Energistyrelsens svar på kommentarer modtaget i forbindelse med høring af Analyseforudsætninger til Energinet 2018 (AF18)

Dato
14. november 2018

J nr. 2018-18502

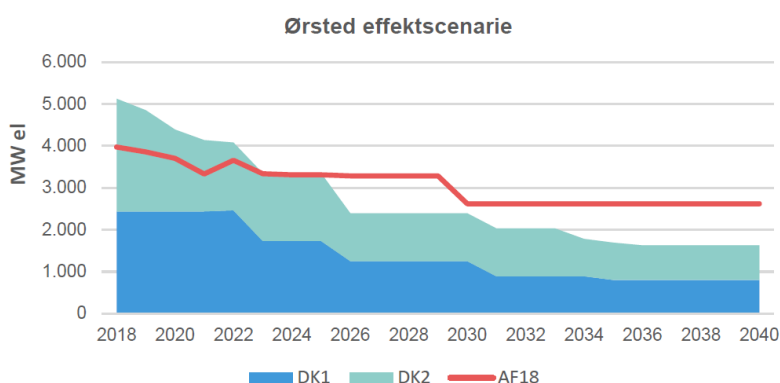
<p>Hvor andre forventede udviklinger arbejder med et sandsynligt udfaldsrum, som tillader at indtænke forskellige scenarier f.eks. i fastlæggelse af strategi for effekt-behov, så opererer analyseforudsætningerne med et fuldstændig fast forløb. Fra flere sider fremhæves det, at dette faste og ganske høje forløb med få udtagne kraftværker nok vil kræve indfasning af forskellige tiltag, som kan holde dem driftsklare. Vi synes derfor, at det vil være hensigtsmæssigt især at fremlægge et supplerende udfaldsrum, hvor især et større udtag af kraftværker frem til 2040 illustreres, hvis ikke yderligere politiske støtteordninger vedtages.</p>	Det Økologiske Råd
<p>Den centrale kraftværkskapacitet ventes at falde med ca. 65% frem mod 2040.</p>	Ørsted

Udkastet til AF18 forventer, at den driftsklare kraftværkskapacitet reduceres med ca. 35% fra dagens niveau til 2040. Givet de nuværende rammer og de langsigtede politiske udmeldinger er det dog højst usandsynligt, at reduktionen kan begrænses til dette niveau. Ørsted vurderer, at det er mere sandsynligt, at den centrale kraftværkskapacitet vil reduceres med ca. 65% fra dagens niveau til 2040.

Uklare rammevilkår – herunder usikkerhed om elproduktionstilskuddet og kraftvarmekravet – kombineret med manglende økonomiske incitament fra elmarkedet gør, at selskaberne er tilbageholdende med at investere i ny produktionskapacitet, samtidig med at eksisterende kapacitet er under pres.

Ørsted vurderer derfor det mest sandsynlige scenarie givet de nuværende og forventede fremtidige rammevilkår som:

- Ørsteds rene kulfyrede blokke lukkes senest med udgangen af 2022
- Ørsteds øvrige eksisterende blokke lukker efter udløbet af de nuværende varmeaftaler, på nær AVV2 og SKV3, som måske vil kunne opnå en forlænget varmeaftale, men dette er dog meget usikkert under de forventede rammer. I figuren er kapaciteten fra disse blokke forlænget til 2040
- NJV3 og FYV7 erstattes tilsammen af 300 MW biomasse kraftvarme. Dette vurderes optimistisk, da Fjernvarme Fyn, Aalborg Forsyning m.fl. har meldt ud, at de foretrækker en ren varmeløsning frem for kraftvarme og søger dispensation fra kraftvarmekravet (se f.eks. artikel i Altinget, 1. oktober 2018)

Vi forventer altså en betydeligt mindre central kraftværkskapacitet

frem mod 2040. Det skal igen understreges, at dette er et relativt optimistisk scenarie, eftersom vi har medtaget kapaciteten på AVV2 og SKV3 helt til 2040 samt 300 MW ny biomasse kraftvarme som erstatning for NJV3 og FYV7. Der er altså en vis sandsynlighed for, at kapaciteten vil være endnu mindre end vi her præsenterer.

Den samlede termiske elproduktionskapacitet falder med godt 35 pct. frem til 2040 i AF18 grundforløbet. Desuden er et fuldt kulstop lagt ind inden 2030. Når kraftværkskapaciteten ikke falder mere, er det dels fordi mange værker for nylig har omlagt til biomasse og disse forventes at fortsætte til 2040, dels er der usikkerhed omkring effekten af den deregulering, der lægges op til i energiaftalen. Der afventes mere information herom bl.a. fra projektet om modernisering af den kollektive varmforsyning. Udviklingen i AF er grundlaget for at planlægge net, og når et kraftværk antages at lukke, vil Energinet ikke længere planlægge at vedligeholde transmissionsnettet til værket. Disse forhold tilsiger en ret konservativ tilgang til lukning af værker.

Energistyrelsen er dog enig i, at der er stor usikkerhed om den fremtidige kraftværkskapacitet, og at der også her bør være et udfaldsrum. Det er inkluderet i de endelige analyseforudsætninger på basis af den information, som Ørsted efterfølgende har fremsendt vedr. udløb af deres varmeaftaler. Dog er Avedøreværket Blok 2 og Skærbækværket Blok 3 forlænget til 2040 i overensstemmelse med Ørsteds bemærkning i høringsvaret om, at disse værker

måske vil kunne opnå en forlænget varmeaftale. Desuden er udfasningen af kul på Fynsværket fremrykket til 2025 i udfaldsrummet. Dette giver et samlet udfaldsrum, hvor den centrale kraftværkskapacitet falder med godt 50 % fremfor 35 % i hovedforløbet.

Det bemærkes desuden, at det ikke er korrekt, at der er lagt 300 MW ny biomasse kraftvarme ind som erstatning for NJV3 og FYV7. Her er antaget en kombination af varmepumper og et mindre biomasse kraftvarmeanlæg. Den samlede nye biomassekraftvarmekapacitet, der er antaget for de to værker tilsammen, er kun godt 60 MWe.
